RESPUESTA A SOLICITUD DE DICTAMEN TÉCNICO
PARA LA MODIFICACIÓN AL PLAN DE DESARROLLO URBANO DE LA CIUDAD DE
CHIHUAHUA

"Nogales 7cero6" sobre un predio identificado como **Fracción V de la reserva 13**, ubicado en **Circuito Vial Norte, tramo 3-4 Arroyo Los Nogales**, con clave catastral **422-077-035** y una superficie total de **571.328 m²**, considerado como un **predio subutilizado**, dentro de la Zona U en el Área Urbana y que solicita, conforme a lo establecido en el Plan de Desarrollo Urbano de la Ciudad de Chihuahua, PDU2040 Séptima Actualización:

Una modificación menor del uso de suelo **H60** al uso de suelo **Mixto Intenso**.

*****PROCEDENTE CONDICIONADO*****

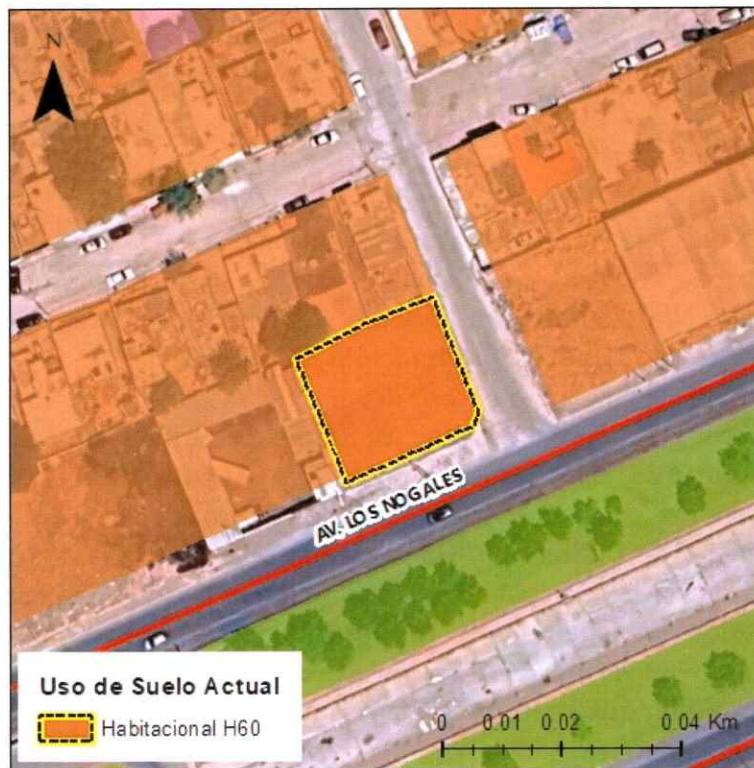
3.5	Normatividad de la Estructura y secciones viales correspondientes y en su caso descripción de la propuesta de modificación.	El promotor no propone cambios a la estructura vial ni a las secciones. La principal vía de acceso se da por la Av. Los Nogales, la vialidad primaria, Av. Fedor Dostoyevsky, las vialidades secundarias C. Alfonso Sosa Vera, Av. Hidroeléctrica Chicoacen, Av. Los Arcos, pavimentadas. Actualmente, las secciones de las calles mencionadas son: • Av. Los Nogales tiene un ancho de sección de 67.00 metros, 11.00 metros de arroyo y 4.00 metros de banquetta. • Av. Hidroeléctrica Chicoacen tienen un ancho de sección de 26.00 metros, 5.00 metros de derecho de vía y 1.5 metros de banquetta. Las secciones viales de las principales vías de acceso al predio son las siguientes: Sección AA-012A, correspondiente a la Av. De Las Industrias/ Av. Alejandro Dumas.

ID	Elemento por revisar	Descripciones / Observaciones
		 Sección SA-102A, correspondiente a la Vialidad Los Nogales/ Av. Los Arcos.  Fuente: PDU2040, Séptima Actualización.
